FX-07-02**Austausch Tankheizung 01-240247-001 / 01-240237-001
Replacement of tank heating 01-240247-001 / 01-240237-001
Remplacement du chauffage du bac 01-240247-001 / 01-240237-001**

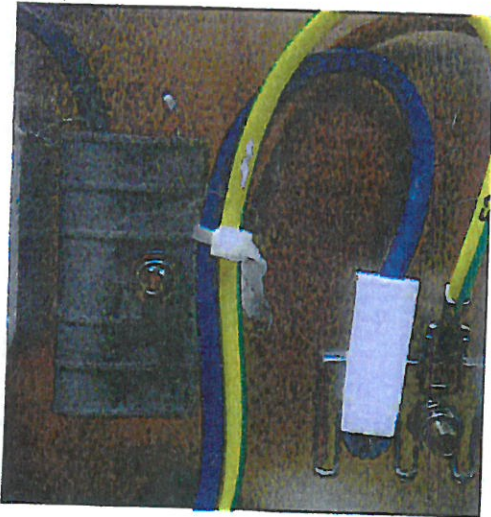
Beim Austausch der Tankheizung muss die Abdeckung 01-515113-001 über die Anschlüsse der Tankheizung montiert werden. Um die Montage der Abdeckung zu ermöglichen, muss der Temperaturfühler bzw. dessen Halterung senkrecht montiert werden (Bild1: Schraube rechts, Einführung Fühlerleitung von oben). Die Befestigung der Abdeckung erfolgt mittels einer selbstsichernden Mutter M5 (Bild2).

When exchanging the tank heating, the cover (01-515113-001) must be fitted over the connections of the tank heating. To make this possible, the temperature probe, or rather, it's fitting must be mounted vertically (photo 1: screw on the right, insertion probe cable from the top). The cover is fastened using a self-locking nut M5 (photo 2).

Lors du remplacement du chauffage du bac, le couvercle de protection 01-515113-001 doit être monté sur les raccords du chauffage du bac. Pour permettre l'installation du couvercle, le capteur de température ainsi que le crochet doivent être montés à la verticale (Figure 1 : à droite les vis, à gauche mise en place par le haut du câble relié au capteur). La fixation du couvercle s'effectue au moyen d'un écrou autobloquant M5 (voir figure 2).
